## **Rapport de l'Inspection des installations classées**

Visite d'inspection du 17/07/2025

#### **SCA AXEREAL (ex AGRALYS)**

Le présent rapport rend compte de l'inspection réalisée le 17 juillet 2025 dans l'établissement SCA AXEREAL (ex AGRALYS) implanté Cour de la Gare à Méré (78490). L'inspection a été annoncée le 6 juin 2025. Cette partie « Contexte et constats » est publiée sur le site internet Géorisques ( <https://www.georisques.gouv.fr/> ).

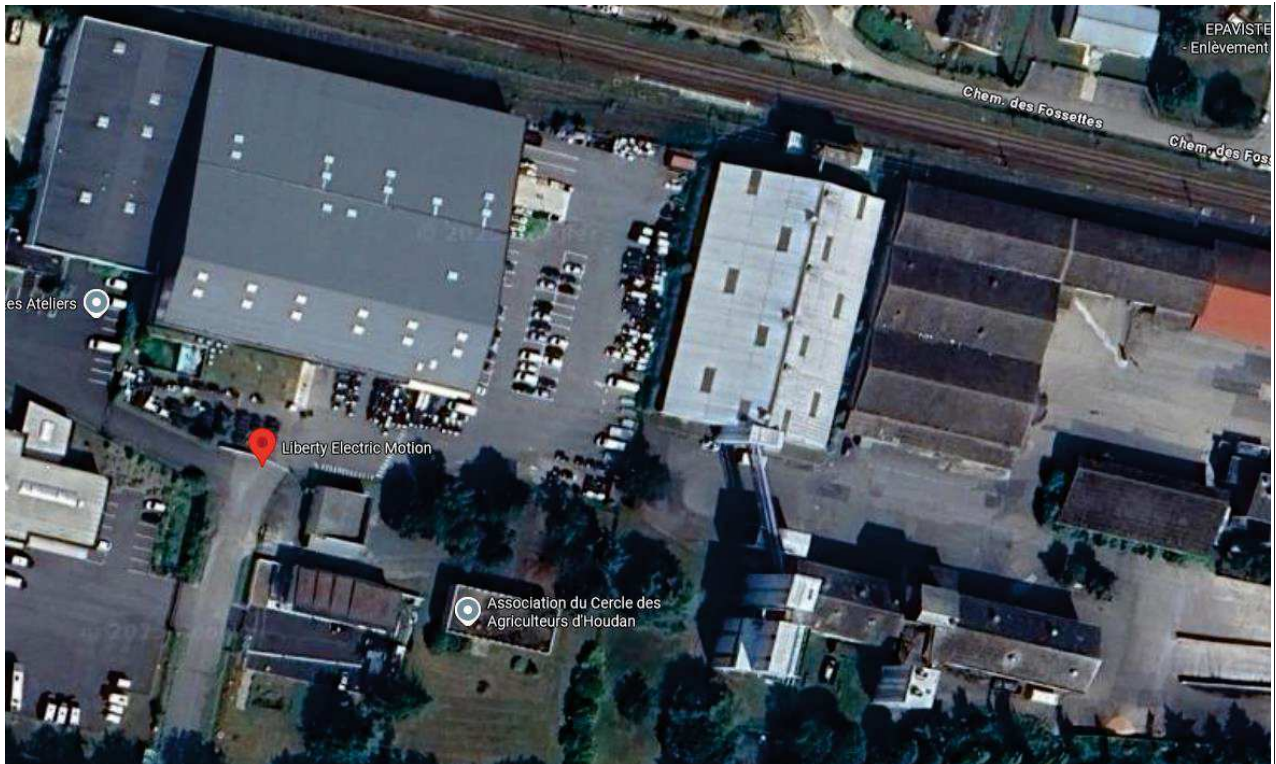
<b>Constats :</b> Interrogé par l'inspection au cours du contrôle du 17 juillet 2025, l'exploitant indique qu'il n'a pas identifié de modifications à apporter à son étude de dangers du 22 mars 2016. Il est rappelé que les installations exploitées sont considérées comme « silos à enjeux très importants (SETI) » par le ministère chargé de l'environnement (cf. circulaire DPPR/SEI2/CM-07-0021 du 23 février 2007 relative à l'action nationale 2007 concernant l'amélioration de la sécurité des silos de stockage de céréales).  Contrairement à ce que l'inspection avait indiqué lors du contrôle du 17 juillet 2025 à l'exploitant, l'instruction de cette étude de dangers du 22 mars 2016 a bien été finalisée, et ses conclusions auraient du donner lieu à une modification des prescriptions applicables aux installations. Au jour du contrôle les prescriptions correspondantes n'ont pas été modifiées ; l'inspection propose donc de procéder à cette modification dans le cadre des suites du contrôle du 17 juillet 2025.  Au cours du contrôle, l'inspection remarque que le voisinage immédiat de l'Ouest des installations a évolué : le bâtiment identifié dans l'étude de dangers comme désaffecté -ex SOFRASEM- étant désormais occupé par la société Liberty Electric Motion, qui en particulier entrepose des voiturettes électriques (cf. vue aérienne ci-dessous).

L'inspection s'interroge sur les conséquences en matière de risque accidentel du stationnement de ces véhicules, possiblement alimentés par des batteries contenant du lithium, à proximité immédiate du silo 4, en matière d'effets dominos.

Il conviendrait que l'exploitant évalue les conséquences éventuelles d'un accident (notamment incendie) au sein de l'établissement voisin, en particulier au niveau du stationnement de voitures électriques, en tant qu'éventuel évènement initiateur sur la sécurité de ses installations.

L'exploitant doit se positionner, notamment vis-à-vis de son étude de dangers, quant à d'éventuelles conséquences d'un phénomène accidentel au sein de l'établissement voisin, en particulier au niveau du stationnement de voitures électriques, par exemple en matière d'effets domino (initiateur d'un évènement sur les installations du silo). Le cas échéant, il proposera des mesures techniques

visant à limiter ces effets dominos.

#### Tour de manutention silo 3 :

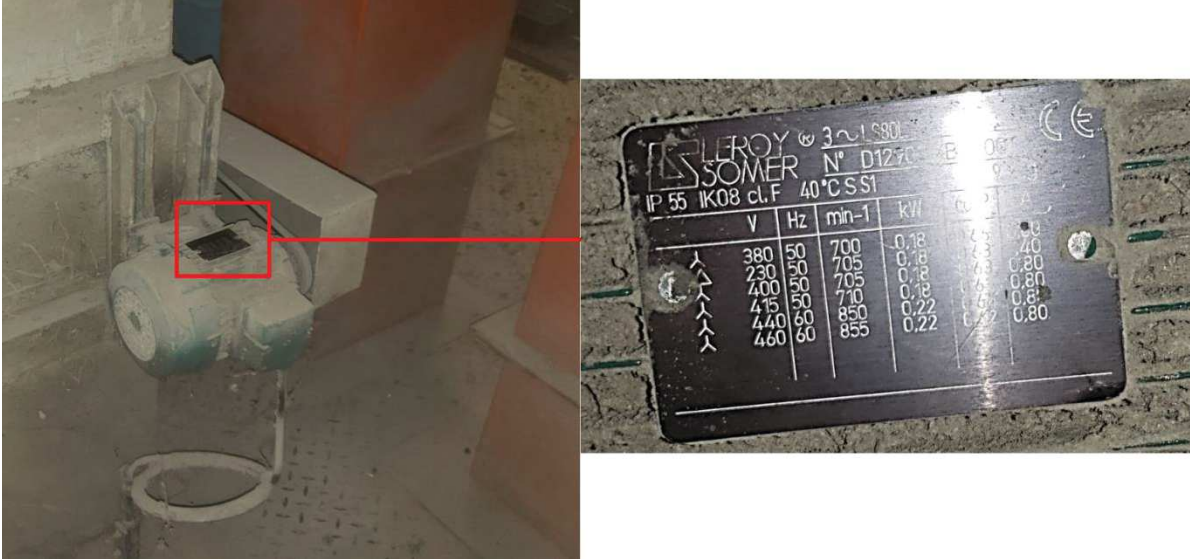
Par sondage, l'inspection vérifie les caractéristiques en matière de protection contre l'explosion d'appareils localisés à l'intérieur des installations (voir photos ci-après) : les équipements vérifiés possèdent des caractéristiques conformes aux exigences en vigueur.

Marqueurs visibles : ATEX II catégorie 3D, indice de protection IP55 et température de surface maximale de 125°C.

Tour de liaison silo 3 :

Marqueurs visibles : indice de protection IP55, classe d'isolation F (norme CEI 85) correspondant à une température maximale de 155°C.

L'exploitant doit fournir à l'inspection la liste des appareils et systèmes de protection susceptibles d'être à l'origine d'explosion.

Tour de manutention silo 4 (moteur d'un transporteur à bandes):

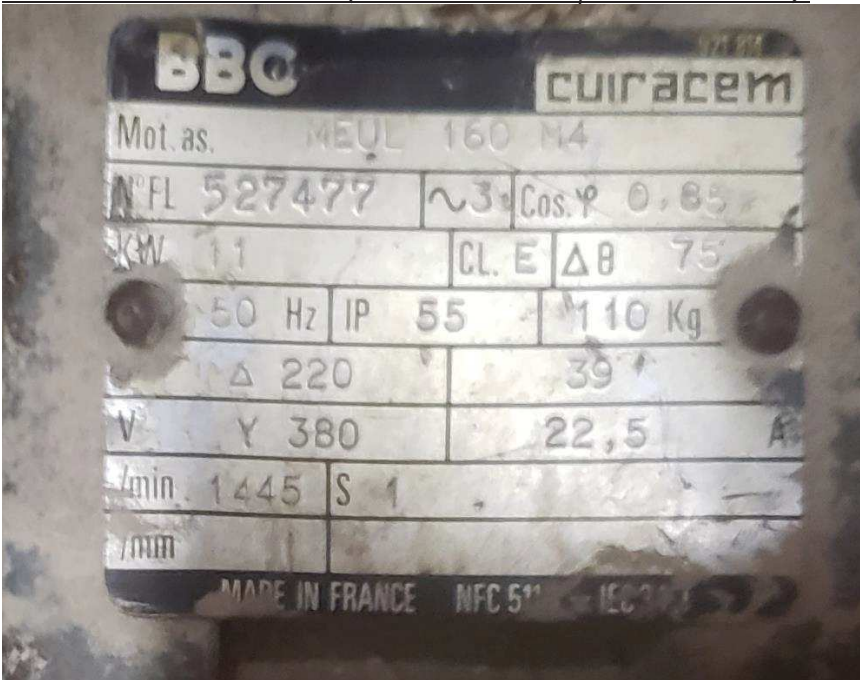
Marqueurs visibles : indice de protection IP55, classe d'isolation E (norme CEI 85) correspondant à une température maximale de 120°C.

Tour de manutention silo 4

Marqueurs visibles : indice de protection IP55 et classe d'isolation F (norme CEI 85) correspondant à une température maximale de 155°C.
